Stellungnahme nach § 3 BauGB

4. Änderung des Flächennutzungsplanes zum
Sondergebiet
„Paketzentrum Weichering“
Im Parallelverfahren mit
Vorhabenbezogener Bebauungs- und Grünordnungsplan
„Paketzentrum Weichering“ der Deutschen Post AG, Bonn“

**Schalltechnische Untersuchung zum
vorhabenbezogenen Bebauungsplan**

TÜV-Bericht Nr.: 936/21252920/06

Abbildung 6.2: Verkehrsgeräuschimmissionen – Gesamtbelastung aus Straßen- und Schienenlärm (tags 6:00 – 22:00 Uhr)

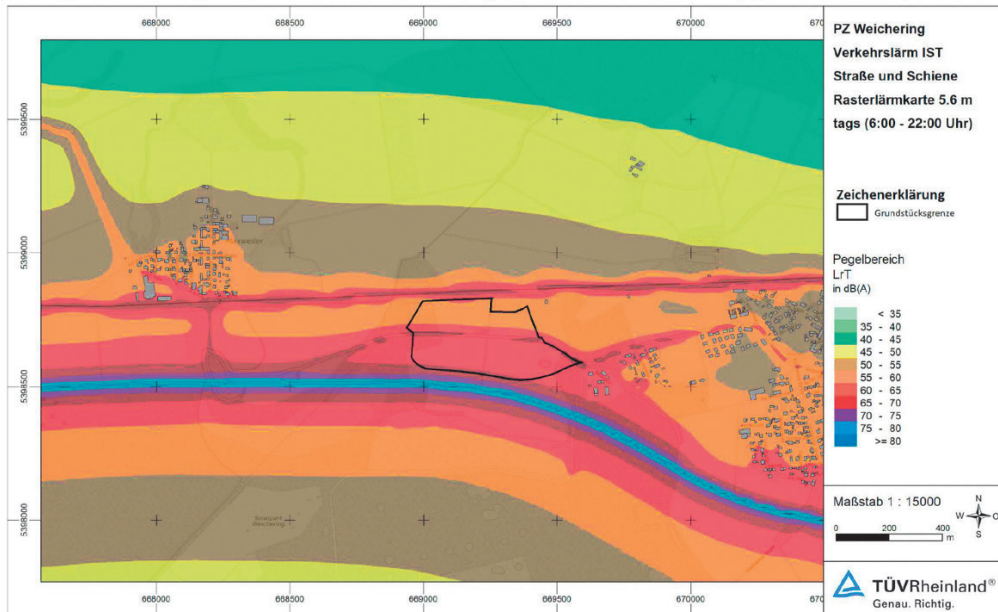
Die Auflösung wurde nicht detailliert genug gewählt. Nur mit einer feineren Auflösung sind die Unterschiede zu erklären (d.h. Interpolation in einem zu groben Raster)

Ein für diese Zwecke nicht übliches Raster von mind. 3 x 3m wird eingefordert.

Wurden Einzelpunkte berechnet?

Die Brücke in Maxweiler ist mit ihrer erhöhten Lage in der Karte als markante Lärmquelle überhaupt nicht erkenntlich!

Insbesondere nachts ist keine Veränderung zu erkennen.

Nach der Prognose müssten 60% nachts über die Brücke abfahren und 40m% zufahren.

Ist das berücksichtigt, arbeiten Sie da mit den tatsächlichen Verkehrswerten?

Bitte darstellen.

Wird die Brücke als erhöhte Schallquelle ausreichend abgebildet bzw. berücksichtigt?
